多核種除去設備等処理水の取扱いに関する 実施計画変更認可申請書の一部補正【概要】

2022年7月15日
東京電力ホールディングス株式会社

1-1. 実施計画の一部補正の概要 (1/2)

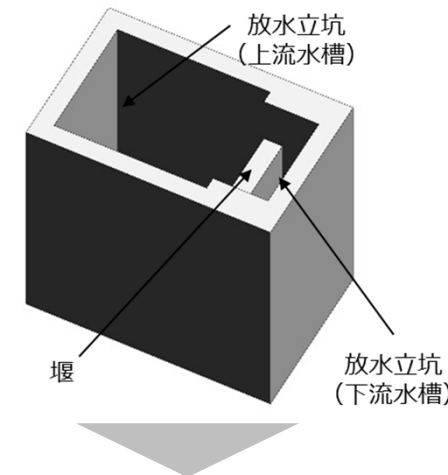
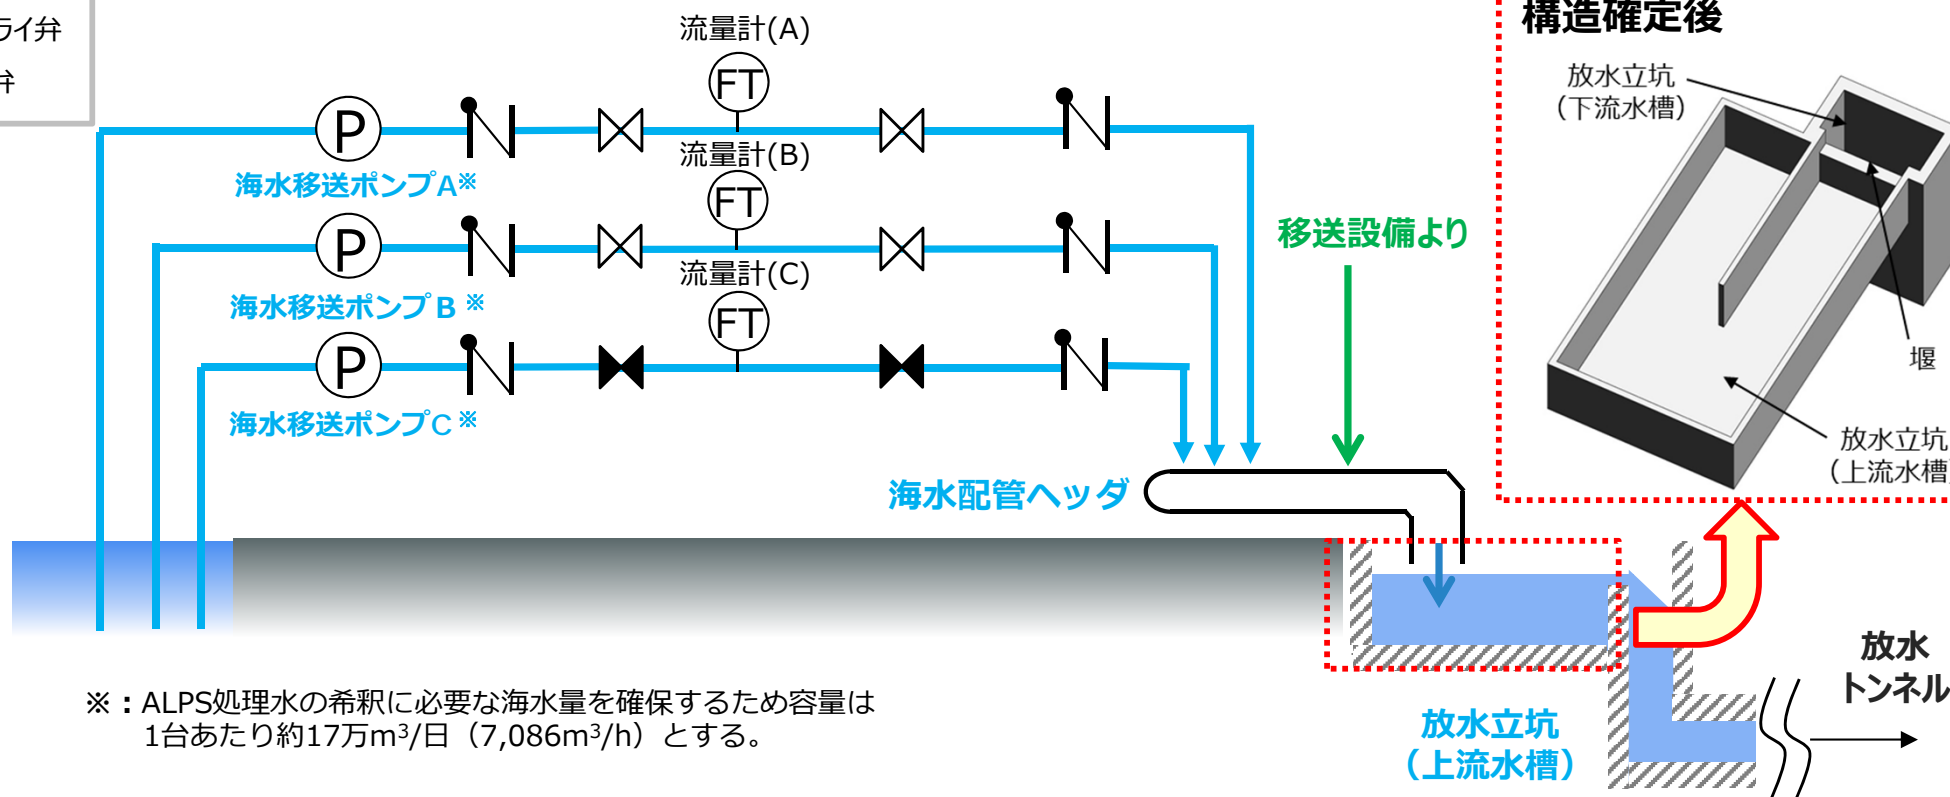
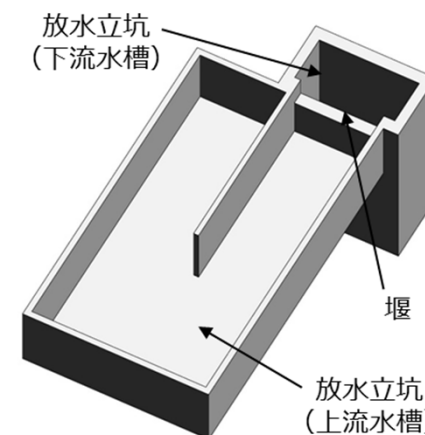
- ALPS処理水を海水で希釈し、放水立坑（上流水槽）まで移送し、放水設備へ排水することを目的に、海水移送ポンプ、海水配管（海水配管ヘッド含む）、放水立坑（上流水槽）により構成する。
- 海水移送ポンプは、移送設備により移送されるALPS 処理水を100倍以上に希釈する流量を確保する。
- なお、放水立坑（上流水槽）は、当初計画から施工時の安全性、供用後の保守性などを考慮したうえで検討を実施することで、広くて浅い水槽へと構造を見直した。

4-1. 主な変更・追加内容

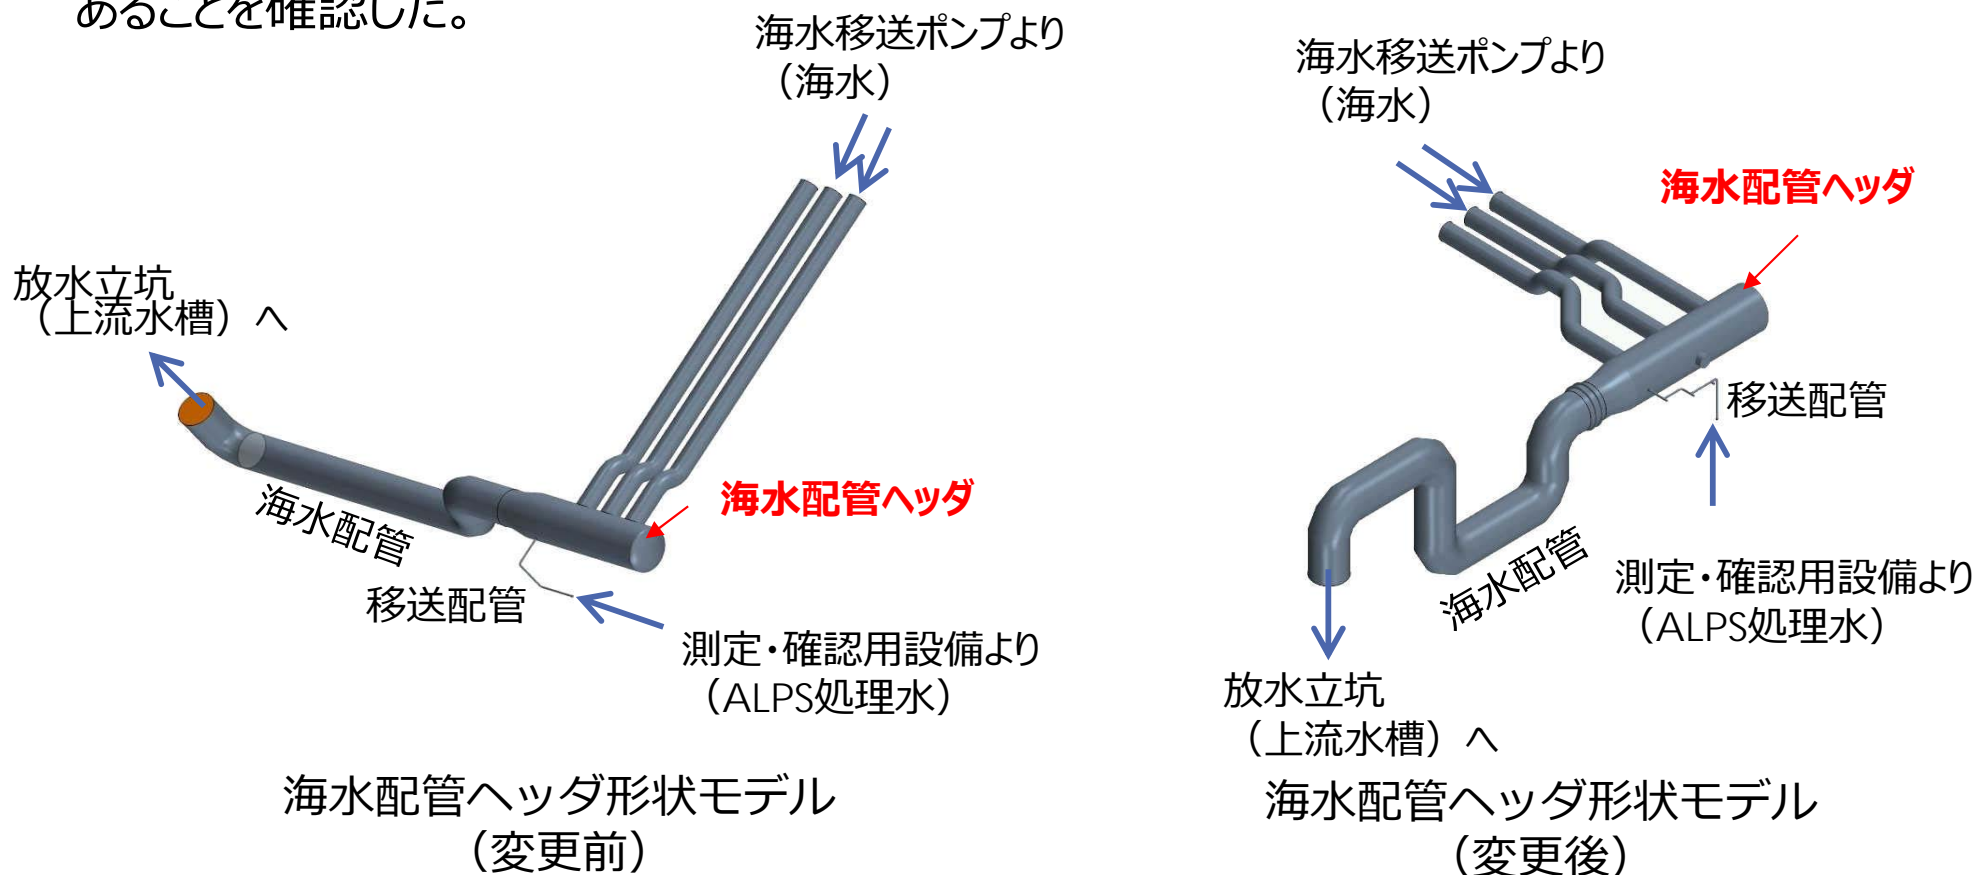
- 放水立坑（上流水槽）の構造確定に伴い、海水配管が形状変更となったことから、解析コードによる混合希釈の評価を更新。変更前と同様に、海水配管内で100倍以上の希釈倍率は実現可能であることを確認した。

- 海水の取水方法・希釈後のALPS処理水の放水方法
 - 5,6号機取水路開渠を仕切堤にて1～4号機取水路開渠側の発電所港湾から仕切るとともに、北防波堤透過防止工北側の一部を改造（一部撤去）し、5,6号機放水口北側の発電所港湾外から希釈用の海水を取水する仕切堤を構築することで、1～4号機取水路開渠側からの比較的放射性物質濃度の高い海水の流入を抑制する。（スライドP8の図）

4-2. 主な変更・追加内容

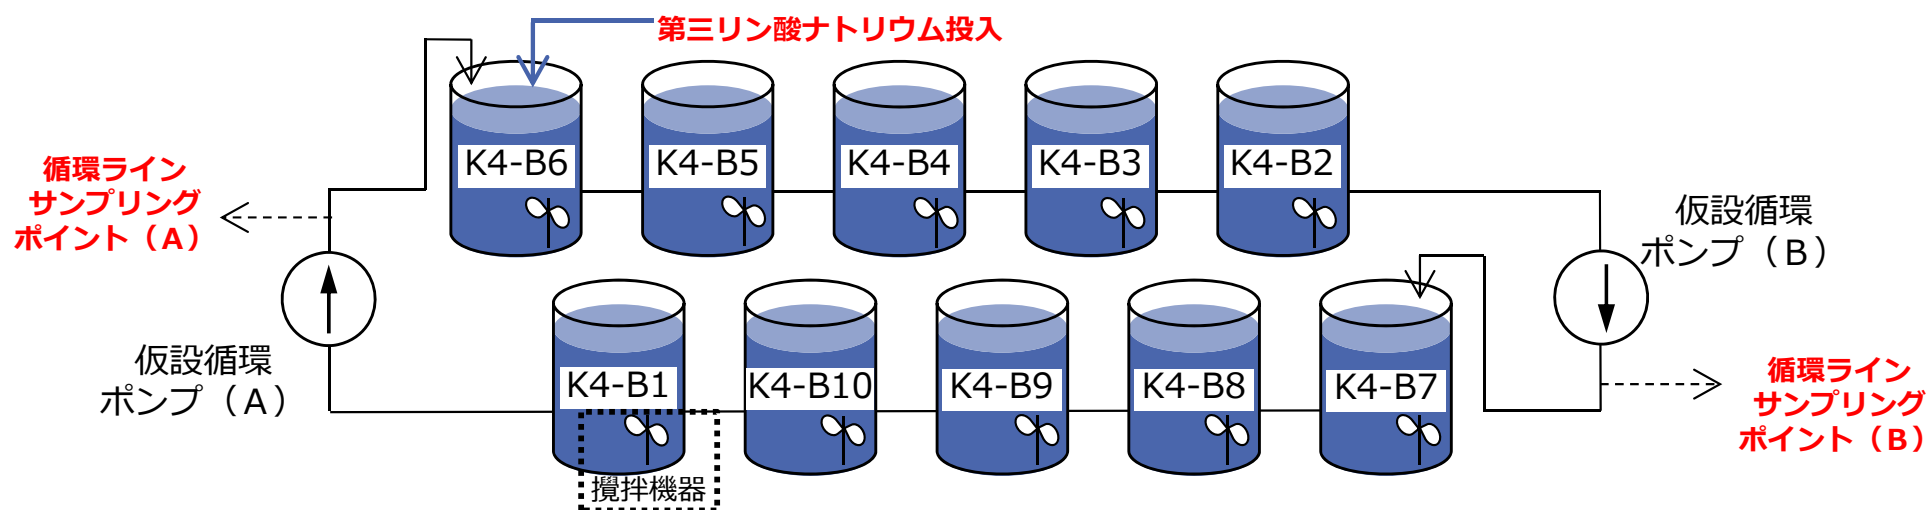
- 海洋放出前のALPS処理水の放射能濃度を均質化するために、第三リン酸ナトリウムを試薬として用いて、2021年11月にタンク1基の攪拌実証試験を、2022年2月にタンク10基を連結した循環攪拌実証試験（下図参照）を行い、当該設備構成によるタンク10基での均質の効果を確認した。
- この結果を踏まえて、実際の設備構成も試験と同様の構成とするとともに、循環攪拌時間は適切に設定する（運用開始当初はタンク水量の2巡以上）ことを記載。

ALPS処理水希釈放出設備の運転管理

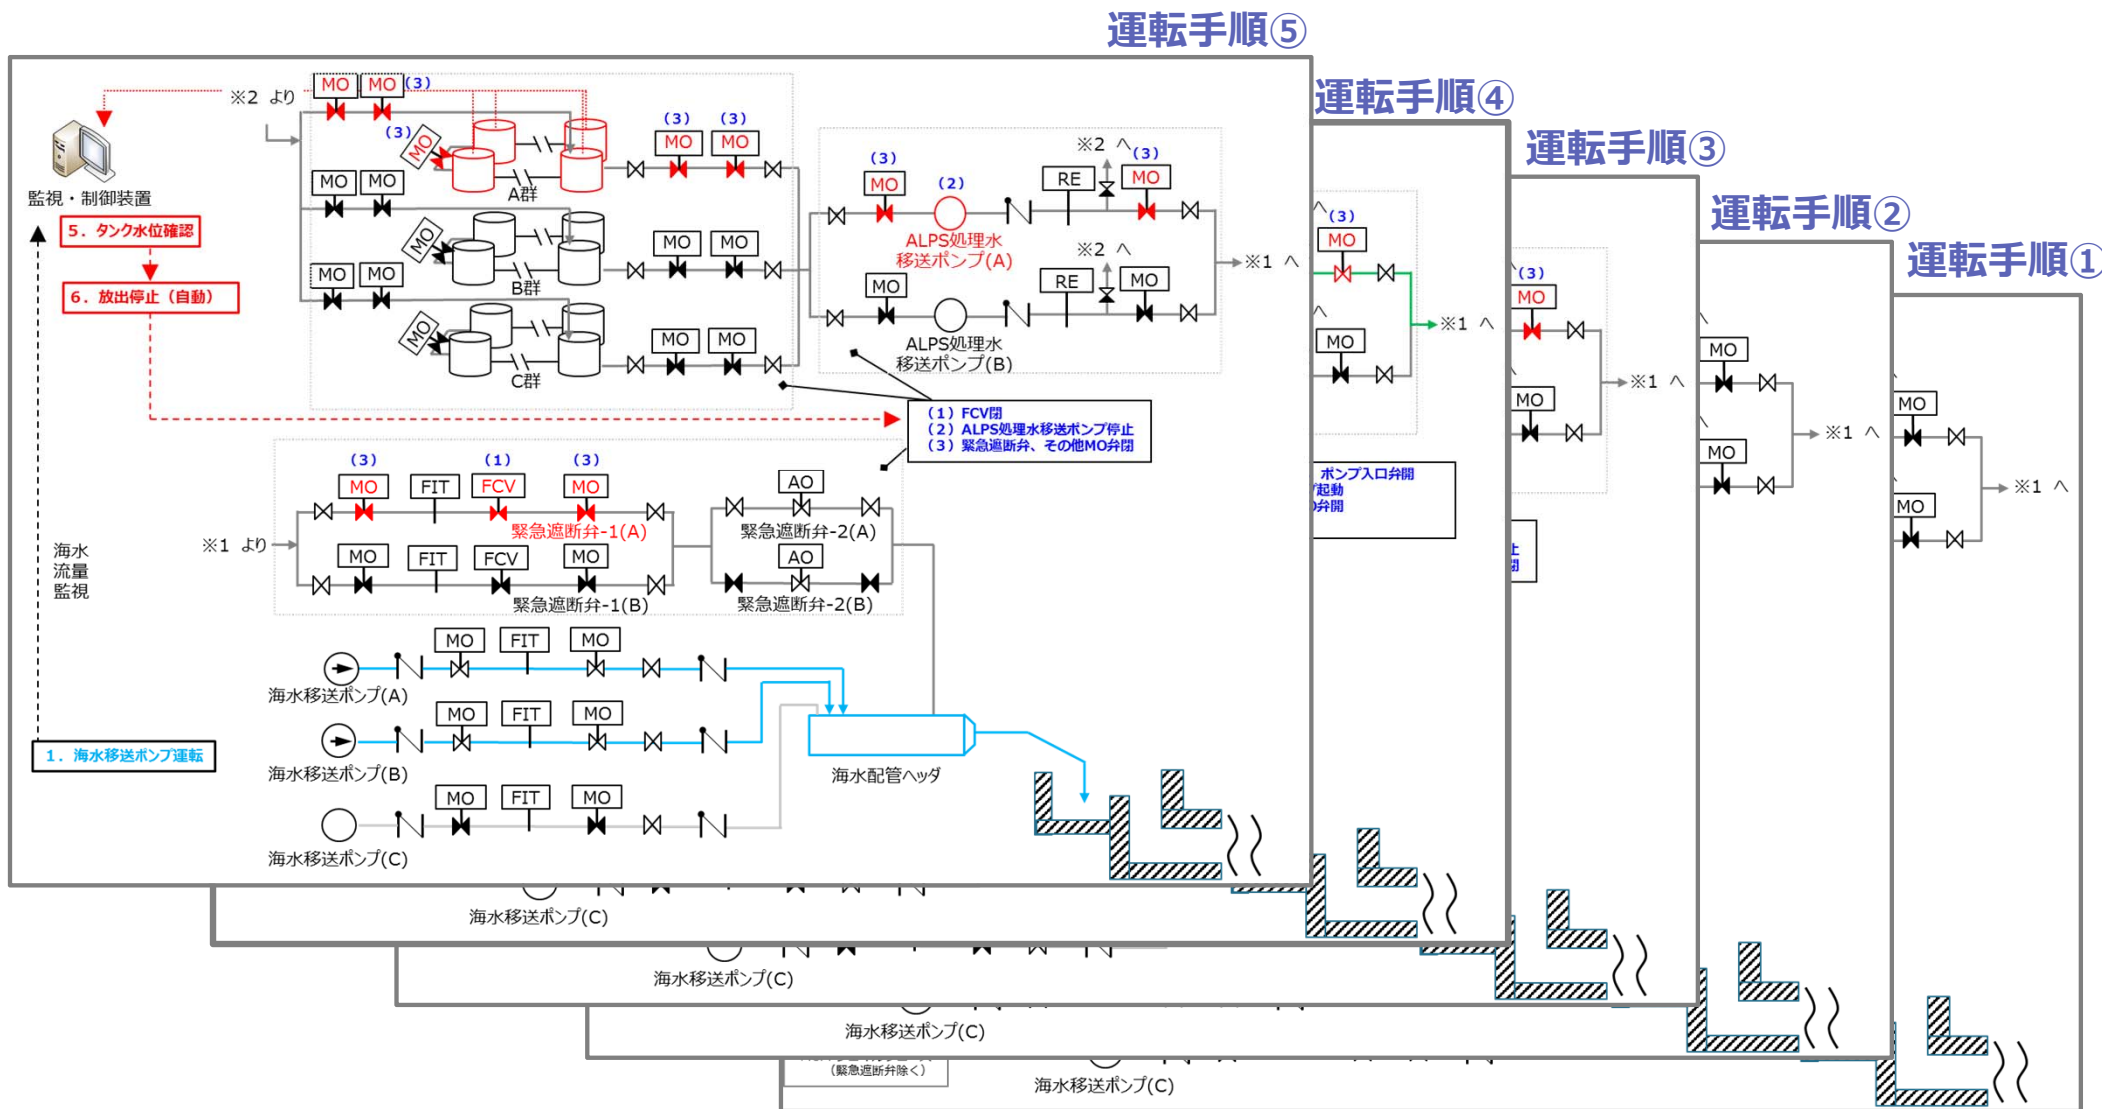
- ALPS処理水希釈放出設備での測定・確認工程並びに放出工程における運転手順を追記する
- 他、ALPS処理水希釈放出設備の設計及び運用の妥当性についても追記。

ALPS処理水の排水対応を行う分析施設

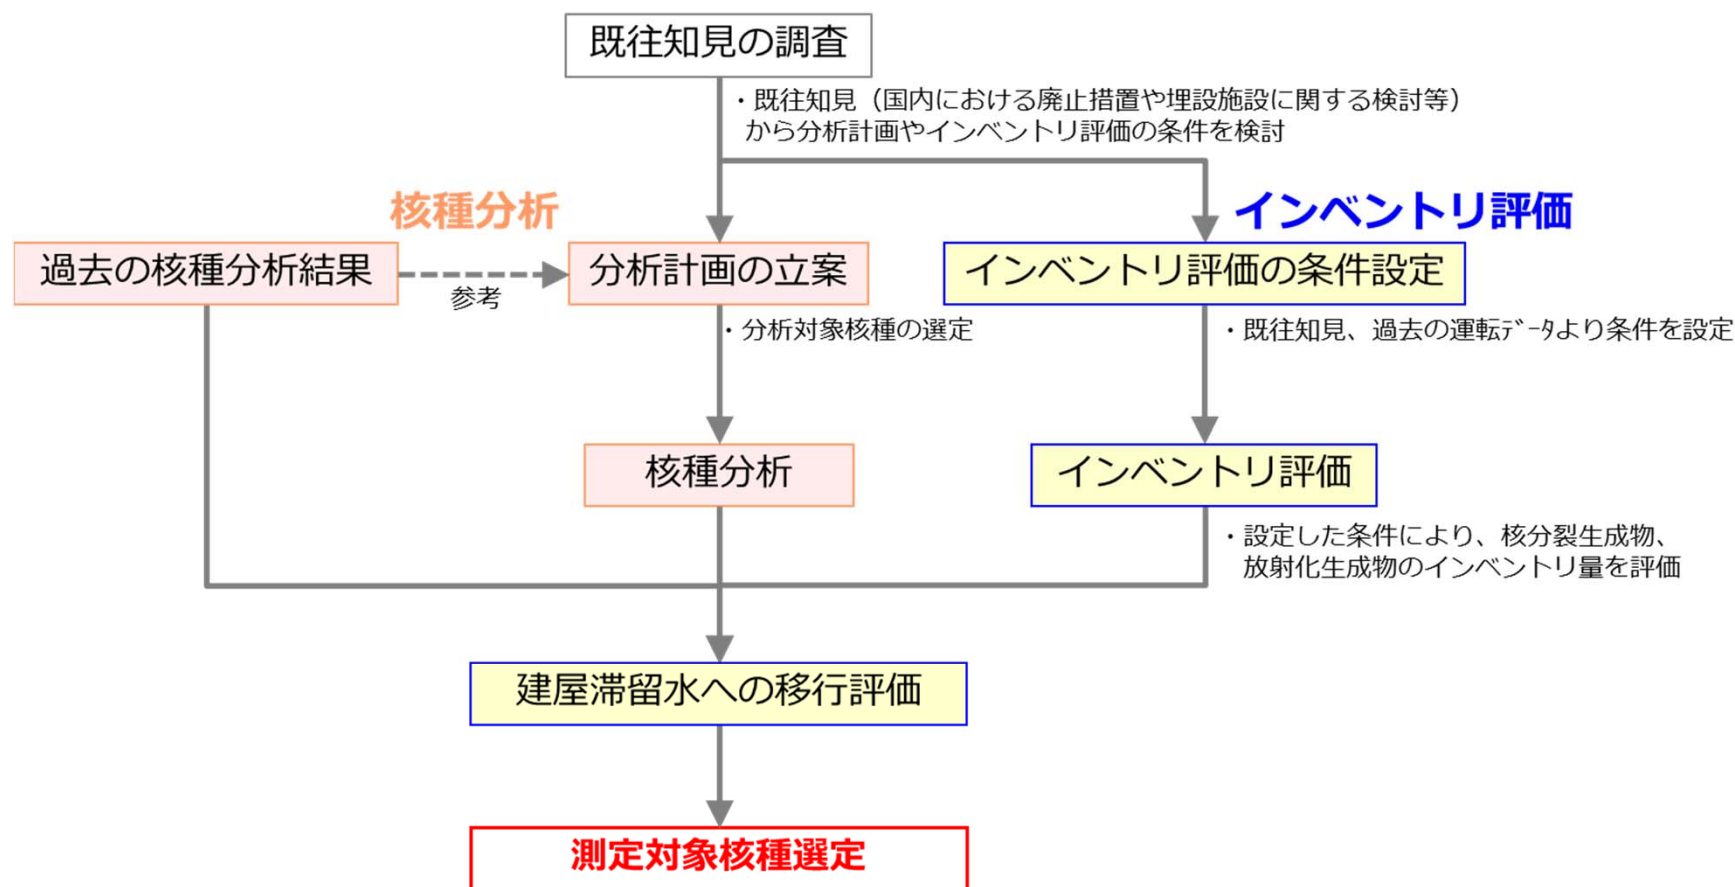
- 分析に必要とされる資源（分析装置、分析員等）を明確にした上で、当該分析業務に必要な体制を整備し、分析方法や分析結果に対する客観性及び信頼性を確保するための実施事項を追記。

■ 年間トリチウム放出量の管理について

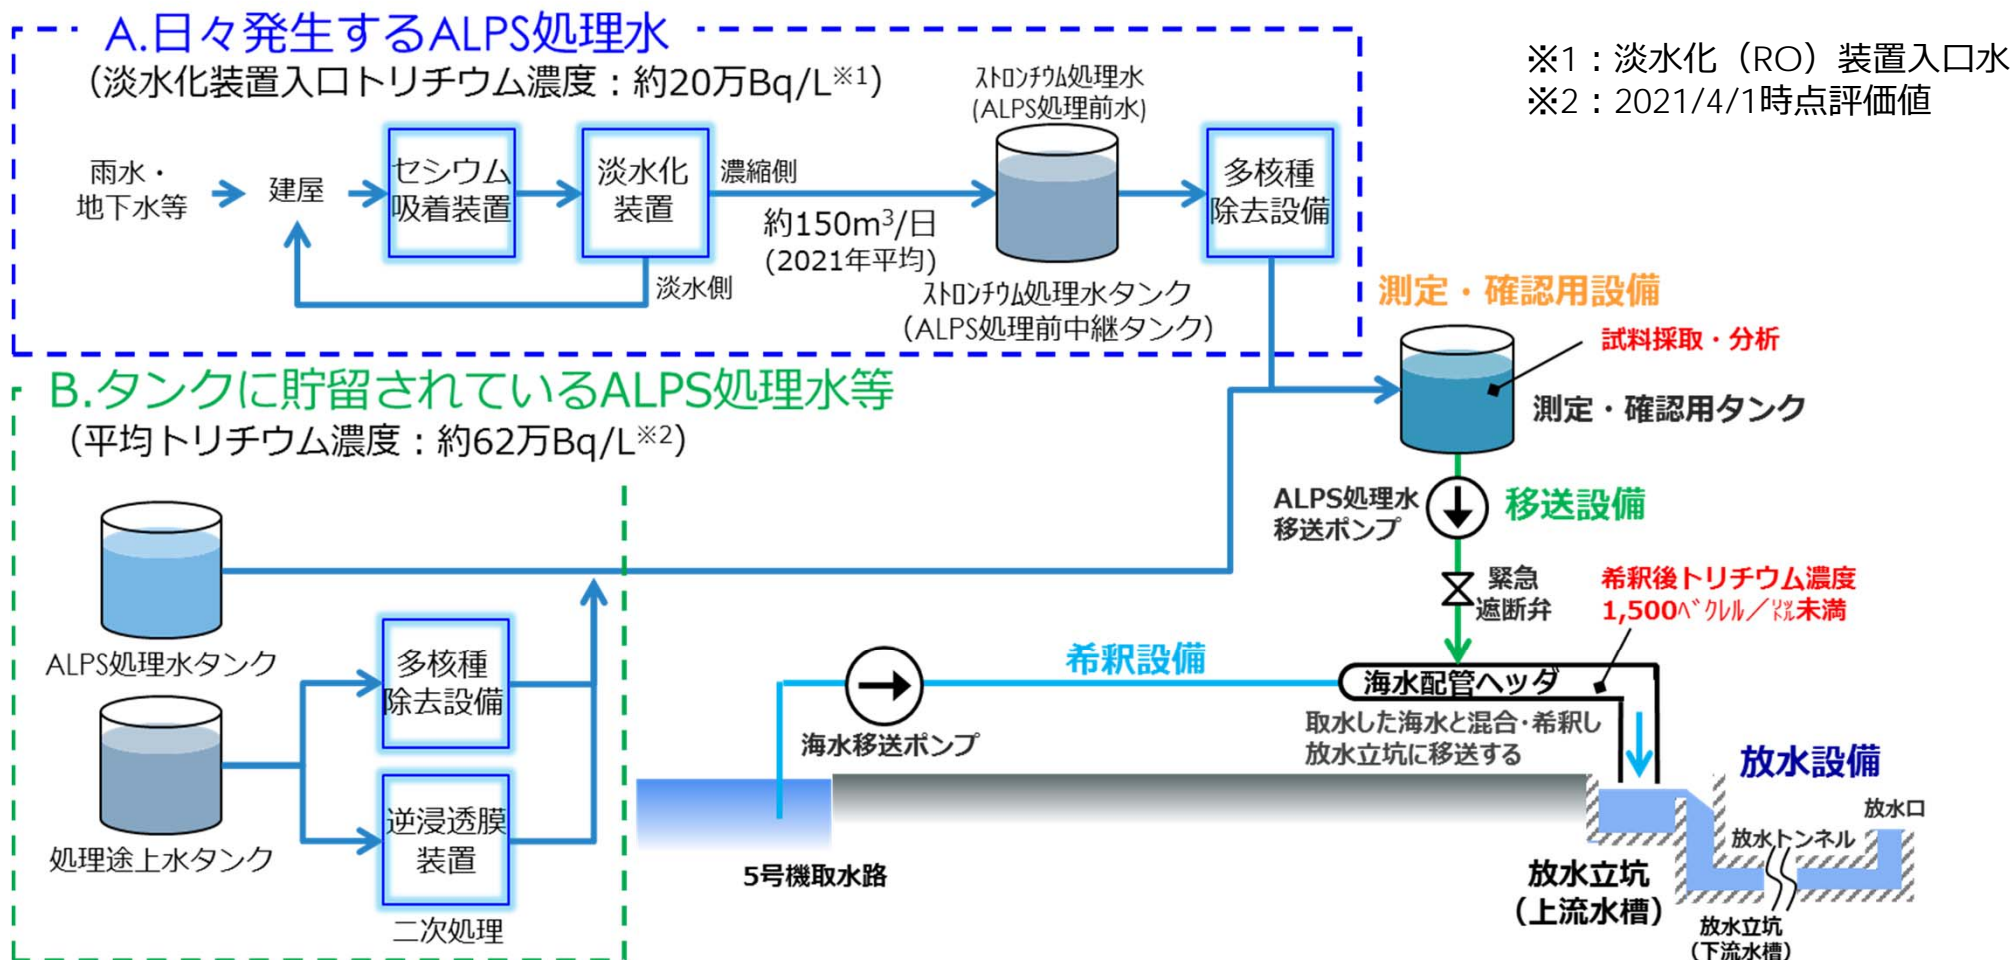
- 放出するALPS処理水には、「A.日々発生するALPS処理水」と「B.タンクに貯留されているALPS処理水等」がある。トリチウム濃度の薄いALPS処理水から順次放出することを基本方針としていることから、AのALPS処理水を放出しながら、22兆Bq/年を下回る水準でBのALPS処理水を順次放出する等の管理方法について追記。
